Nye Rikshospitalet		
Særmøte Rokade C1: Modulbygg C7 Foreldreovern		
Dato/tid: 27.09.2023 14:00	Lokasjon: Forskningsparken	
Ansvarlig Thea Ekren Koren	Klassifiseringskode Åpen	
Beskrivelse I henhold til vedtatt plan for medvirkning Rokade C1	Neste møte i serien

Sær møte Rokade C1: Modulbygg C7 Foreldreovernatting

Til: HSØ-PO
Kopi:
Fra: Nye OUS
Saksbeh.: Martin Lieungh
Dato: 02.10.2023
Sak: Tilbakemeldinger OUS, Foreldreovernatting
C7

Modulbygg C7
Plan 01
Foredreovernatting

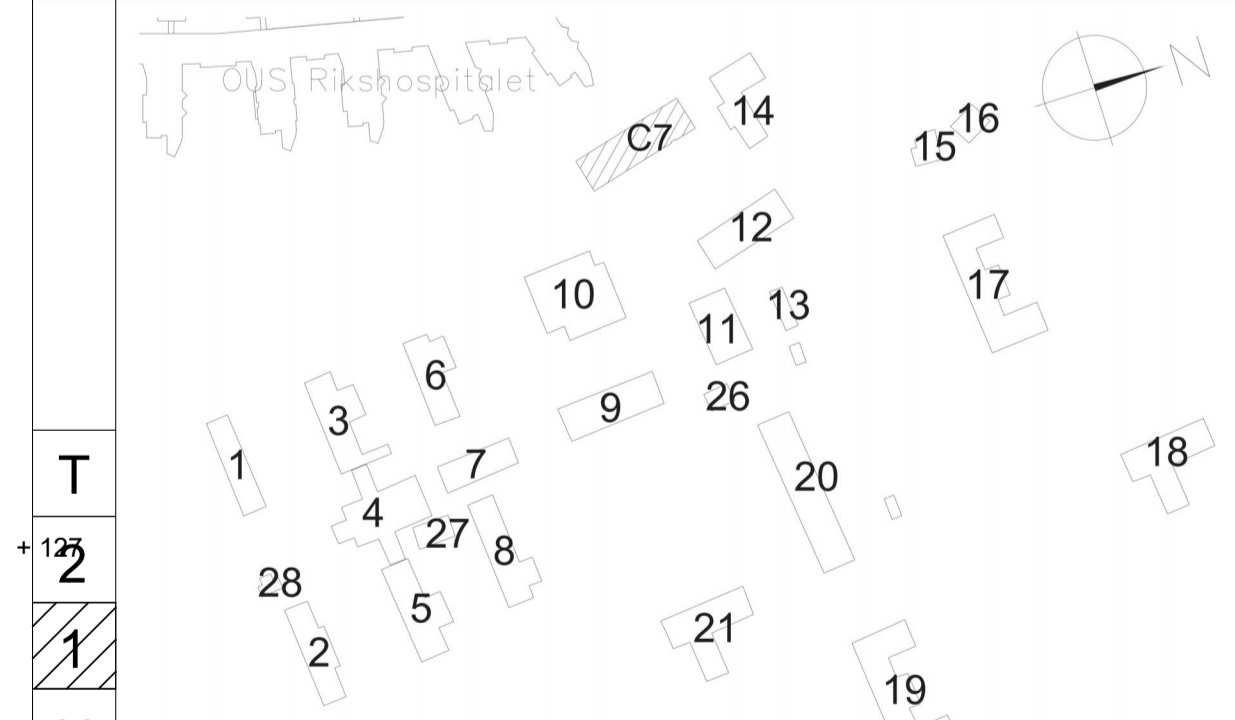
tegningene. Det er ikke ønsket dør mellom de store rommene og dobbeltrom. Det er ønsket endret slik at der det er enkeltrom ønsker man dør til naborommet som er dobbeltrom, da sikrer man best fleksibilitet for å ivareta ulike sammensetninger av familierom. Det må være mulighet for å kunne ha reiseseng på overnattingsrommene og at det er stol for foreldrene. Ønsket løsning som er å finne på hotell og at det er litt farger og hyggelig. Det er ønsket at dobbeltsengene er to enkeltsenger som står inntil hverandre, dette for å sikre fleksibilitet for sengekapasiteten. Gruppen ønsker å få vurdert om rom for HC må ha store bad, eller om noen av disse badene kan være mindre og likevel tilfredsstillende kravet om universell utforming. Det er ønsket løsning som sikrer at man kan oppbevare klær, sko osv. samt koffertskap/benk som kan lette rengjøring.

Det er ikke ønsket mer enn to kjøkken og spiserom, disse bør ligge i 1. og 2. etasje. Kan utgå fra 3. etasje. Disse to kjøkken er ønsket som standard løsning, slik de har i E4 (kjøleskap, komfyr, fryser), her skal pårørende kunne lage mat. Det er ikke ønsket kombiskap (kjøl og frys). Erfaringen og ønsket er at man kan ta med maten på rommet for å spise der.

Det beskrives ønske om et lager i 1. etasje, der foreldre kan hente flatt tøy (sengesett, håndkle osv.) der bør det også være lager for avfallsposer, toalett-papir osv. Det må være plass i uren sone for sekkestativ for urent tøy og panteflasker.

Det er ønsket låsbart rom for barnevogner, rullestoler osv. i nærheten av hovedinngangen.

Det er behov for renholdsrom med utslagsvask i 2 og 3 etg. Det er renhold på rom kun 1 gang i uken, pårørende må ha lett tilgang til å finne seg litt vaskeutstyr og vaske litt selv om de ønsker det. I 1.etg ønskes det et lite rom for selvbetjening av sengesett/håndklær/sjøppelposer /toalettpapir. Det må også være en plass til 2 sekkestativ til skittent tøy og 1 sekkestativ for flaskepant,

Det er ønskelig med et lite lekeområde i det store oppholdsrommet i 1. etg. Plass til 2 sittegrupper og et lekehjørne. Dette arealet er godt plassert i 1.etg

Modulbygg C7
Plan 02
Foredreovernatting

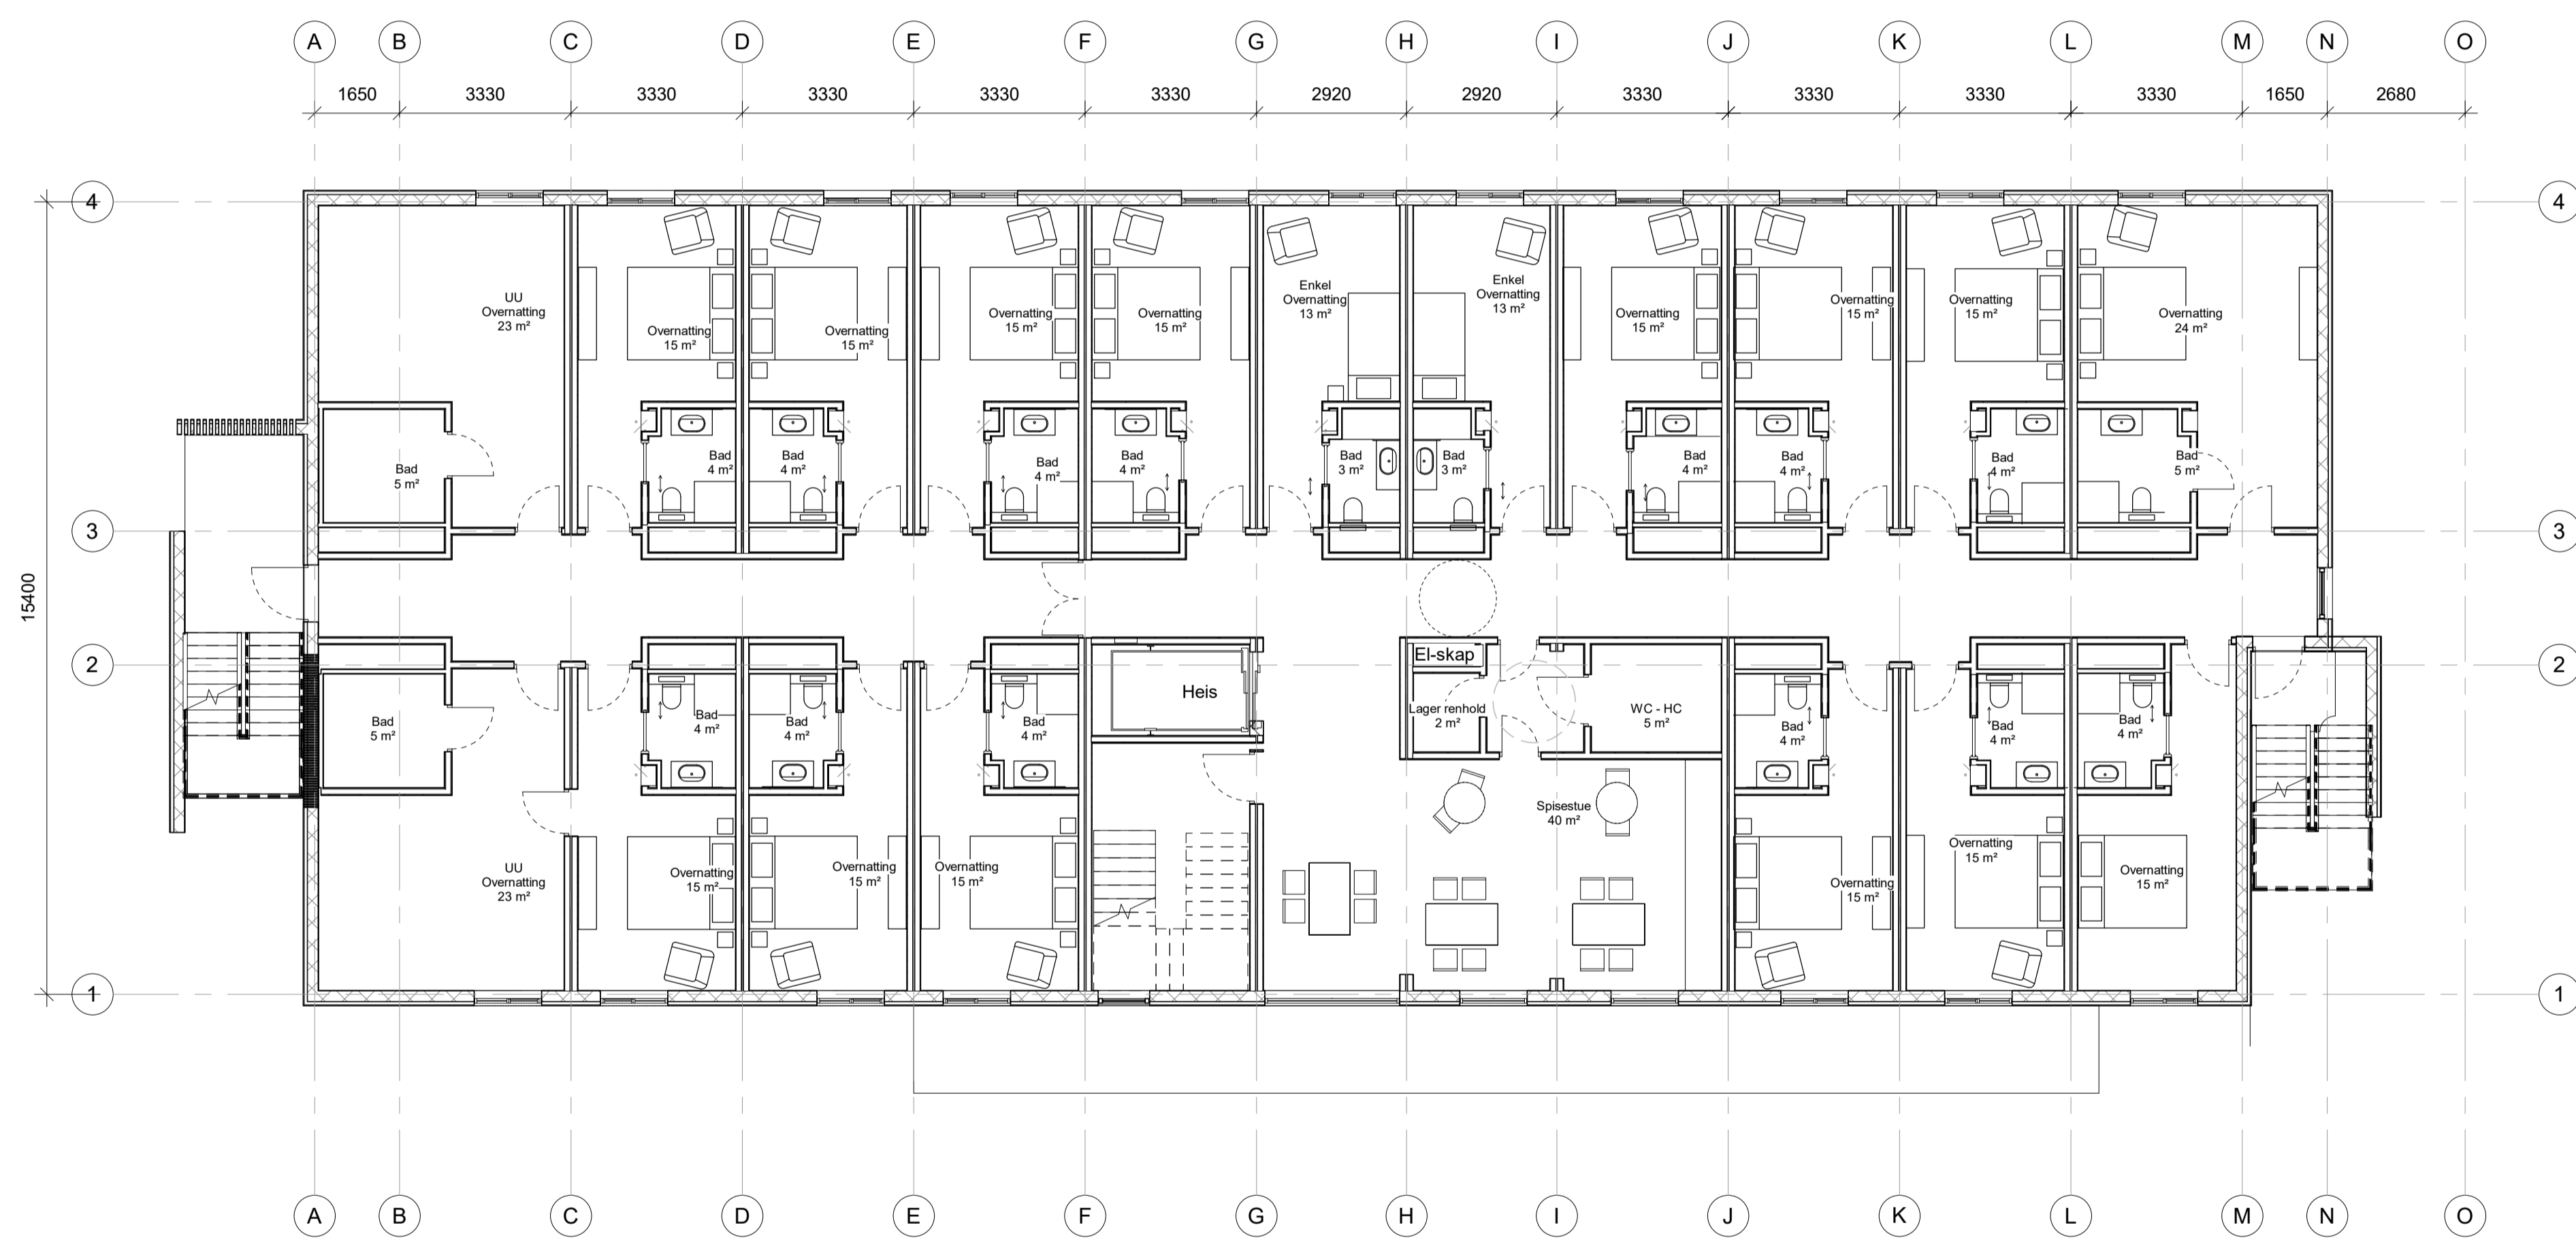
Det er behov for renholdsrom med utslagsvask i 2. og 3. etasje. Det blir gitt informasjon om at det er renhold av foreldreovernattingsrommene en gang per uke, pårørende må selv ha tilgang til å kunne rengjøre, tørke opp søl osv. ved behov. Det er ønsket at to renholdsarbeidere får tilgang til et område der de kan avvikle pause. Det er i plantegningene i dag presentert løsning med ett renholdsrom per plan. Rommenes funksjon og plassering vil bli bearbeidet.
